Vysvětlení, doplnění a změna zadávacích podmínek

Název veřejné zakázky:	„Nemocnice Pelhřimov – Pavilon dětského, gynekologicko-porodnického a neurologického oddělení“
Předmět veřejné zakázky:	stavební práce

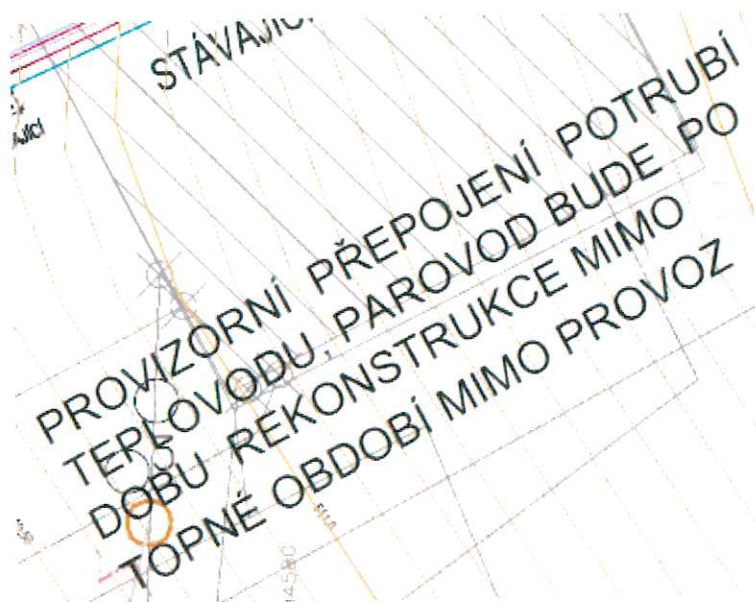
Ve vysvětlení zadávacích podmínek VII v dotazu 19 (SO 415 Areálové rozvody teplovodu vč. SO 417 Areálové rozvody parovodu) je zmíněno "topná centrála zajistí přípravu teplé vody pro jednotlivé pavilony odstavené od kotelny po dobu realizace kolektoru" a uvedena tabulka výkonů zdrojů jednotlivých objektů - ale není zřejmý rozsah požadovaných prací na zajištění přípravy TUV. Vzhledem k nesouladu informací v PD a dodatečných odpovědích žádáme upřesnění co má vlastně uvedená položka obsahovat a v jakém rozsahu (mobilní kotelna u každého objektu, elektrokotle v každém objektu... = velká cenový rozsah v řádu milionů Kč).

V technické zprávě uvedeno:

Přepojení na stávající potrubí si vyžádá odstávku v dodávce tepla z kotelny. Vypuštění, proplach a zpětné napuštění systému včetně tlakové a dilatační a topné zkoušky. Předpokládá se přerušení v délce 2 dny pro provizorní přeložku a dále 4 - 5 dnů při přepojování v šachtách. Dodávka páry bude přerušena po cca stejnou dobu.

Ale na situaci:

Rekonstrukce bude probíhat mimo topné období, nutno zkrátit odstávku na minimum. Po dobu rekonstrukce bude parovod mimo provoz a teplovod provizorně přepojen – při přepojování teplovodu jsou předpokládány odstávky, v rámci se předpokládá využití pro TUV náhradního zdroje vizte příslušná položka soupisu prací, dodávek a služeb.
